IGK.271.3.6.2021

Odpowiedź na zapytanie do treści SWZ

**Kompleksowa termomodernizacja budynków oświatowych Szkoły Podstawowej w Ukie i
Przedszkola Miejskiego w Rucianem-Nidzie**

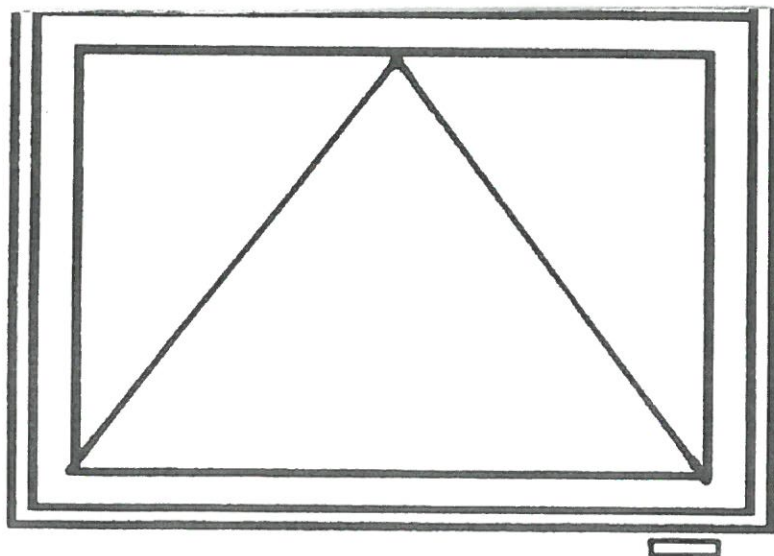
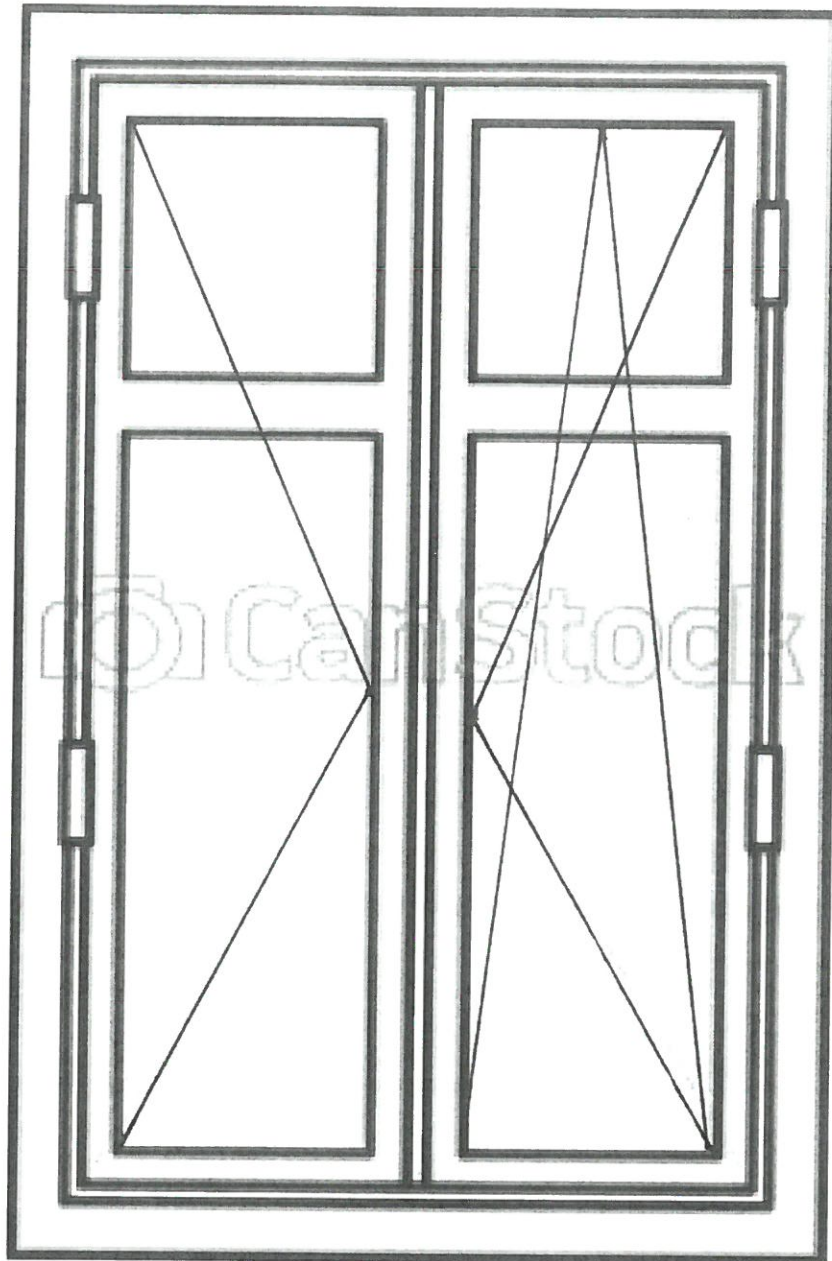
Wykonawca zwraca się z prośbą o udostępnienie zestawienia stolarki okiennej z pokazaniem w jaki sposób mają się otwierać/uchylać się okna. Z uwagi na dużą rozpiętość w kosztach wykonania stolarki ważny jest sposób otwierania i podział.

Odp. Stolarka okienna (otwieranie i uchylanie) w załącznikach do niniejszego pisma.
